Stadt Schwaigern

Beschlussvorlage

Bauvoranfrage: Abbruch und Wiederaufbau eines Wohnhauses, Raiffeisenstraße 15, Flst. Nr. 22/1 - 22/4 auf der Gemarkung Massenbach

SCHNITT A-A M=1:100

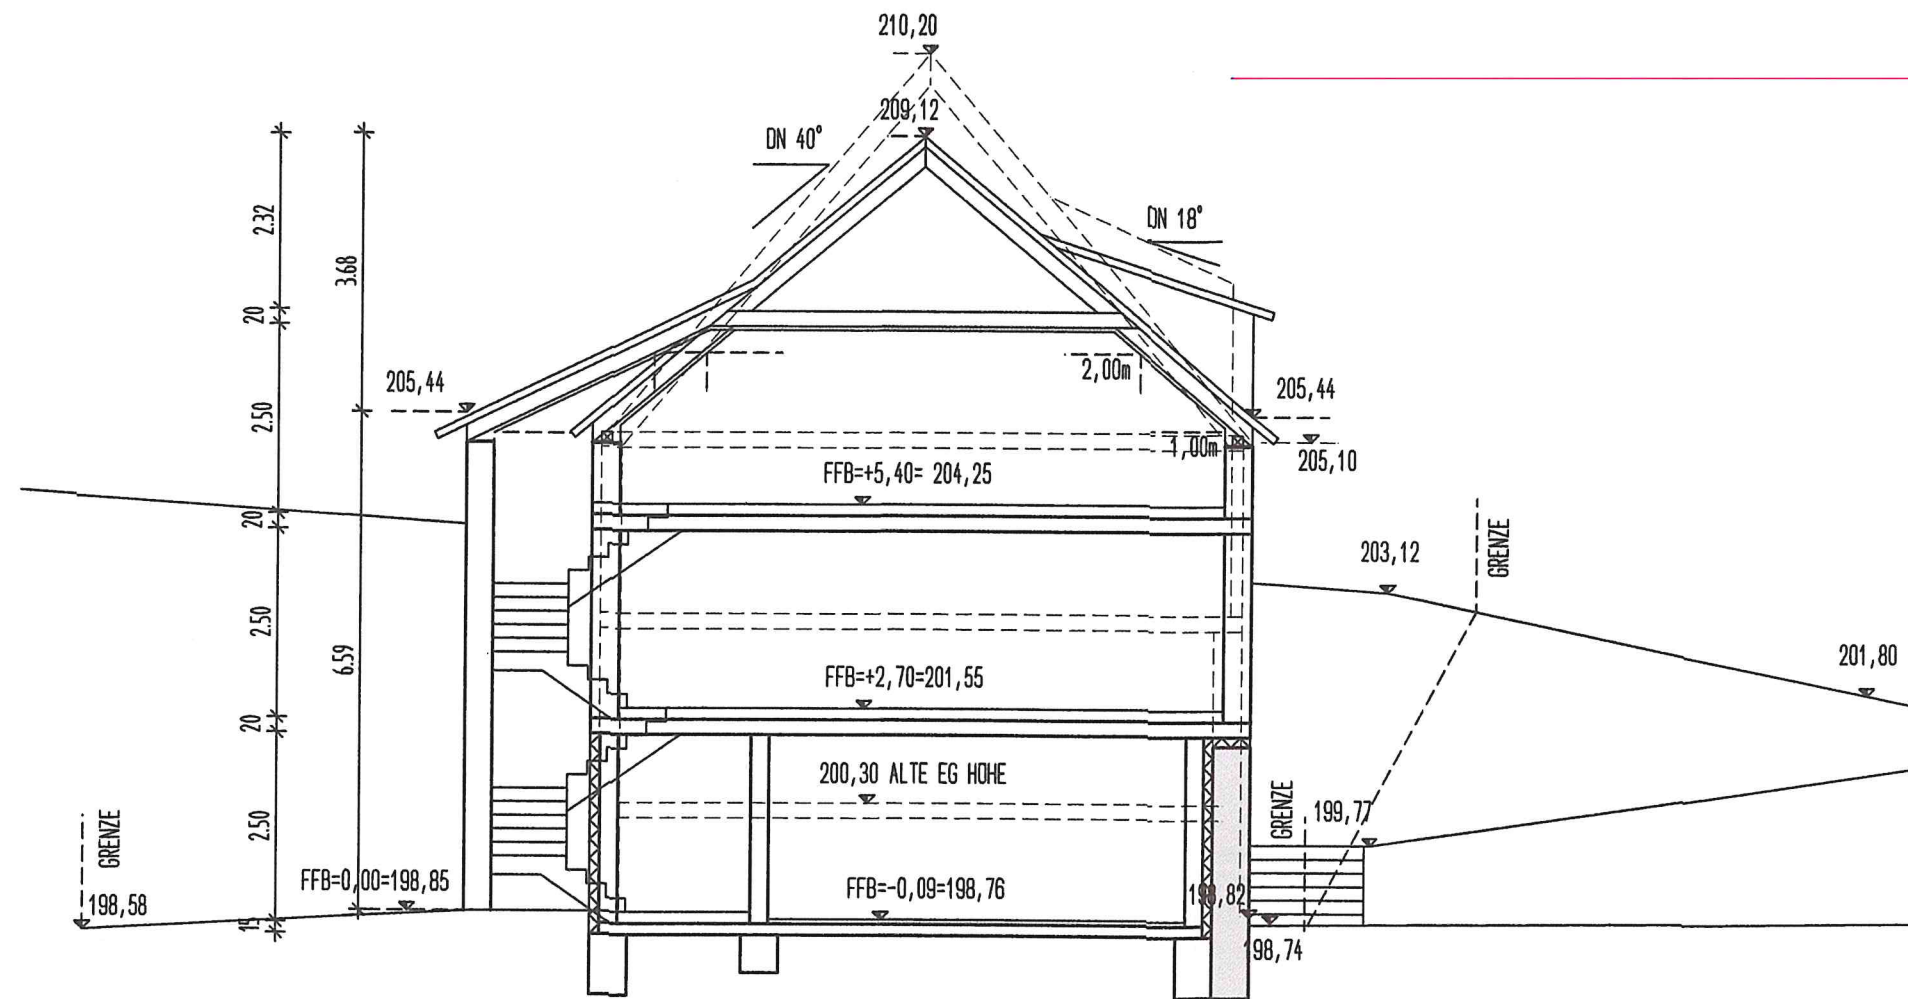
Die Dachgeschosswohnung erhält auf der Nordwestseite eine Dachgaube (ca. 4m x 3m) die auf den Hausgrund vorgesetzt ist, was laut Bebauungsplan nicht zulässig ist. Diese Festsetzung dient der optischen Wirkung um keine durchgehende Wandfläche zu bekommen. Das Satteldach ist mit einer Dachneigung von 40° geplant. Im Bebauungsplan ist die Dachneigung mit ca. 45° festgesetzt. Das Treppenhaus ist wie beim Bestandsgebäude auf der Südostseite vorgesetzt. Die Firstrichtung des neuen Objektes bleibt unverändert. Auch die Überschreitung der Baulinie von 3 m bis an die Grundstücksgrenze ist weiterhin Bestandteil des neuen Wohnhauses. Die Gebäudehöhe verringert sich um ca. 1 m.

- die Dachgaube ist vom Hausgrund zurückzusetzen
- die Dachneigung soll auf 45° festgesetzt werden
